Ergebnisse der  
Online-Beteiligung zu  
den Entwürfen des  
Workshopverfahrens

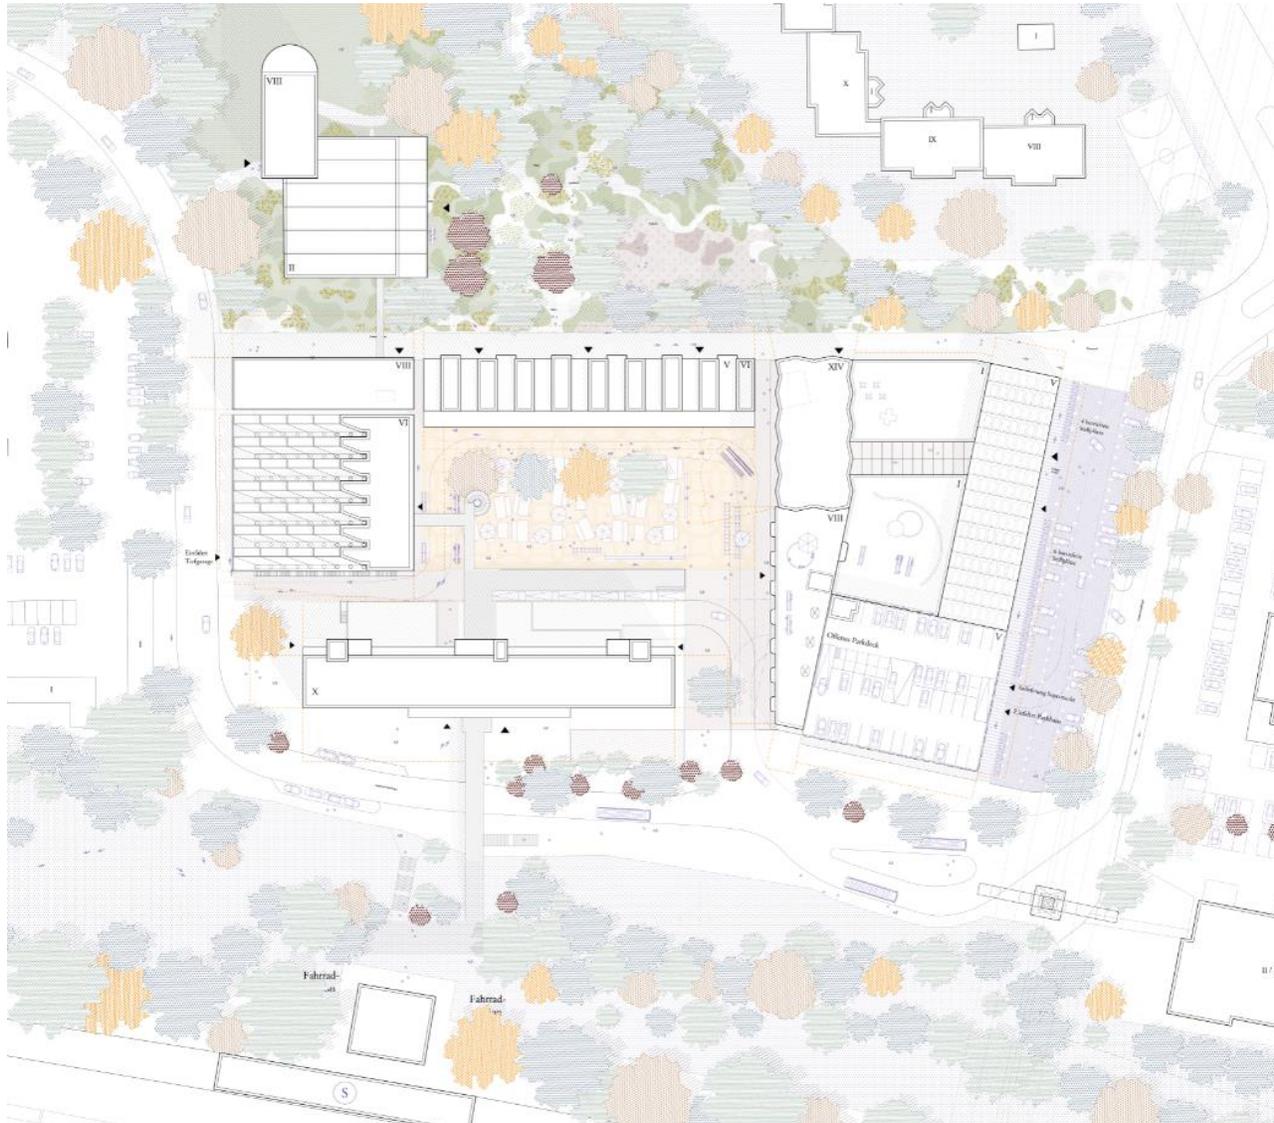
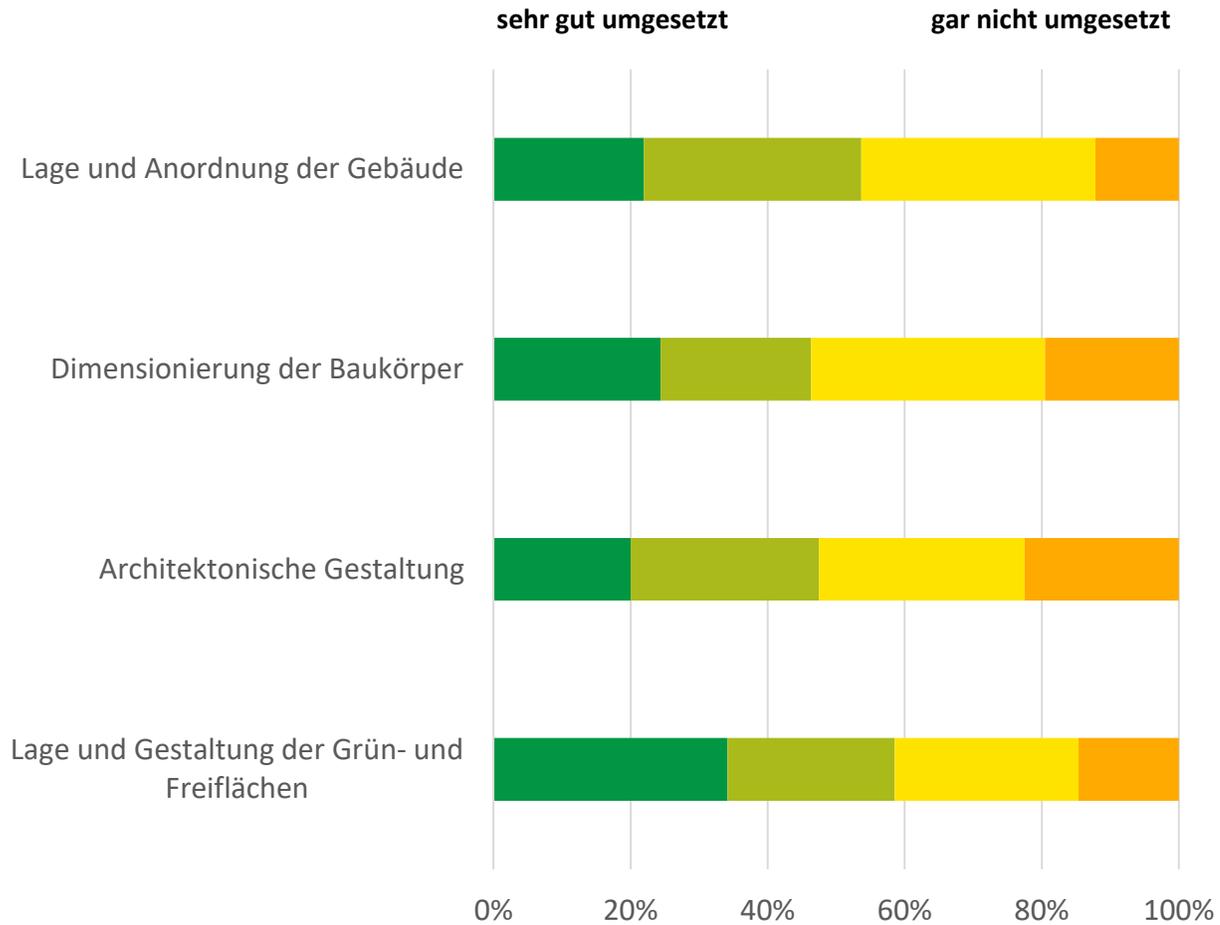
- Der Entwurf wirkt klassisch und nimmt die charakteristische Bauform des 70er-Jahre quartier auf; wertet den Stadtteil auf
- Breiter Boulevard vermittelt ein Gefühl von viel Platz; Verlegung der Zugangsachse positiv umgesetzt
- Die "spielerische Auflösung der Gebäudekubatur" macht den Entwurf interessant; architektonische Gestaltung wirkt positiv verspielt
- Hochpunktes im Zentrum des Quartiers ist gelungen
- Die Nutzungsverteilung, die verschiedene Wohnformen verbindet, ist positiv

- Es fehlt ein zentraler Platz, der zum Treffen und verweilen einlädt
- Der Hochpunkt ist für Bergedorf-West zu hoch und er verschattet zusätzlich zum Bille-Hochhaus den Innenhof
- Gemeinschaftshaus über 4 Etagen ist nicht zielgruppenfreundlich und unübersichtlich

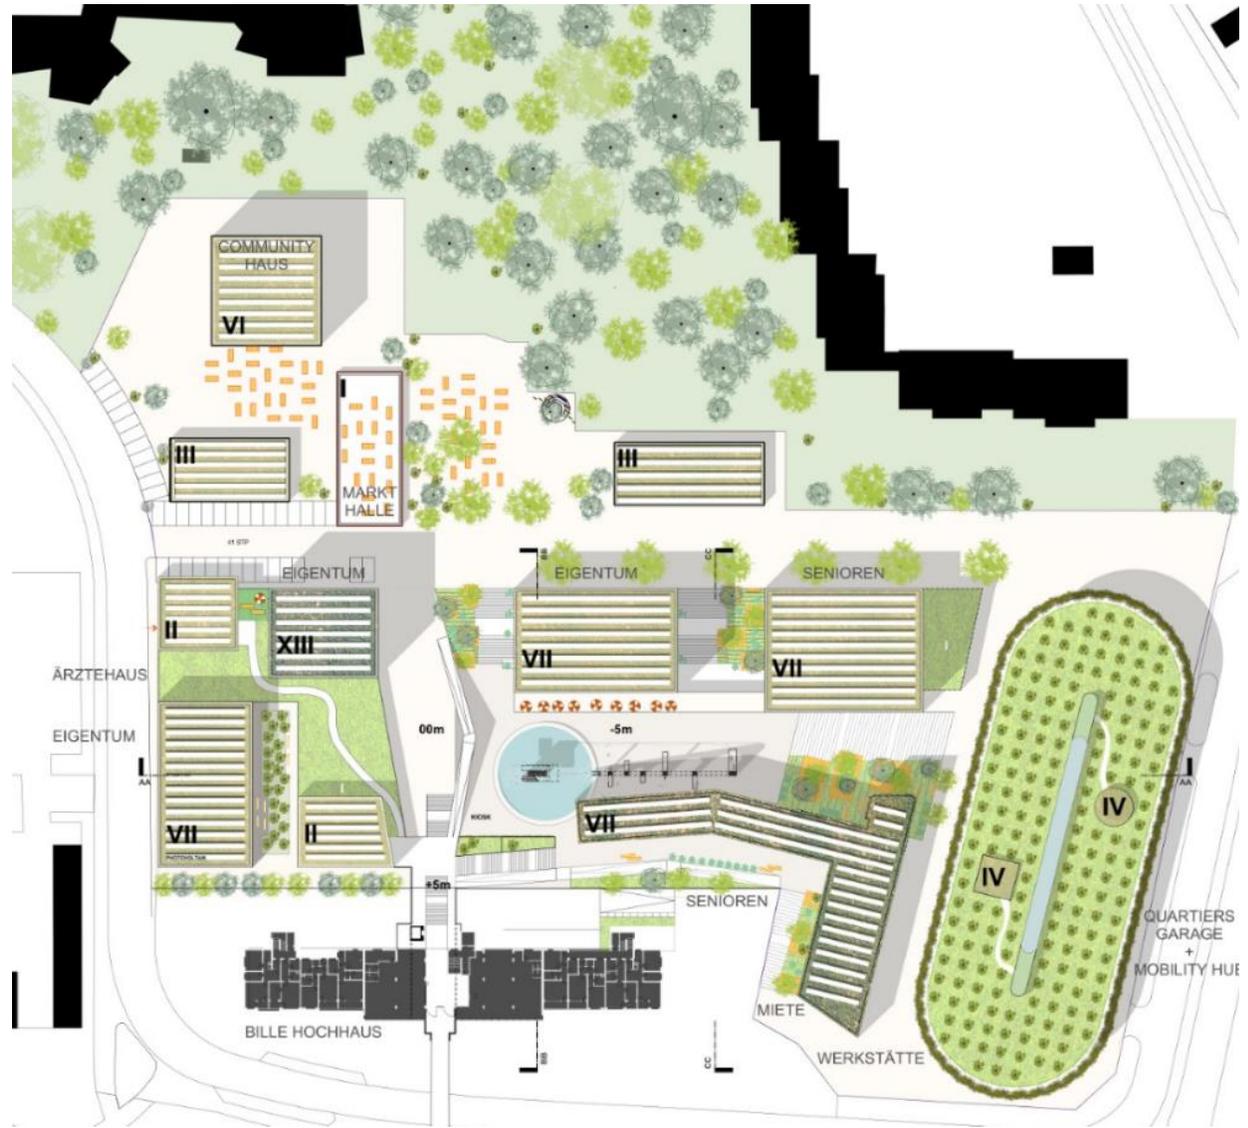
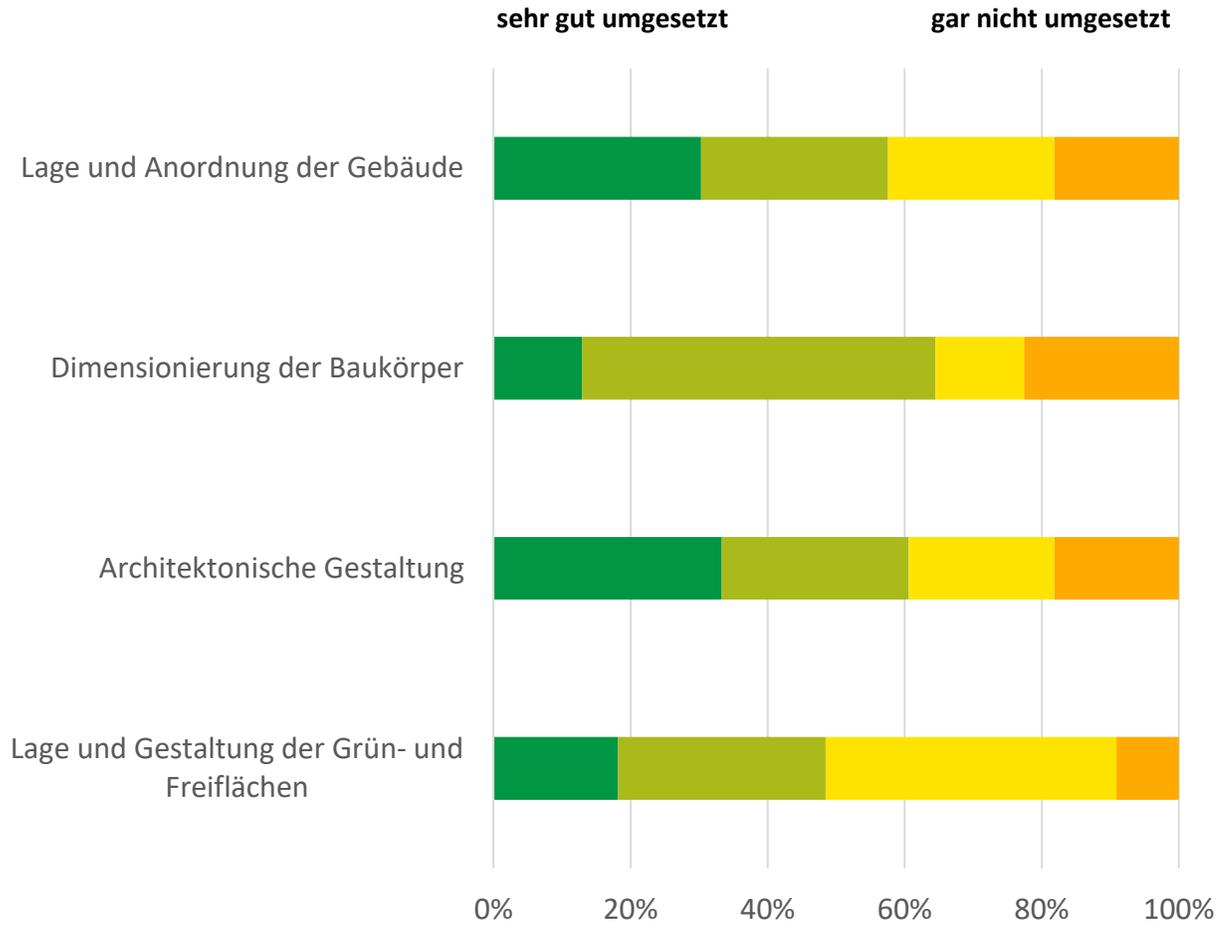
- Trotz des getrennten Wohnens für unterschiedlichen Zielgruppen schafft die Anordnung der Gebäude und die Architektur etwas Verbindendes
- Die Abstufungen der Gebäude wirken nicht so massiv
- Schöner gemeinsamer Park

- Die Gestaltung wirkt wuchtig, teilweise sogar bedrohlich
- Bereiche werden geschlossen; der Quartiersplatz ist nicht frei, sondern wirkt einengend, kahl und wenig einladend
- Die Verlagerung des Werner-Neben-Platzes stellt einen zu starken Bruch mit der vertrauten Situation dar
- Das Tennishaus passt nicht in den Stadtteil; es wirkt aufgesetzt
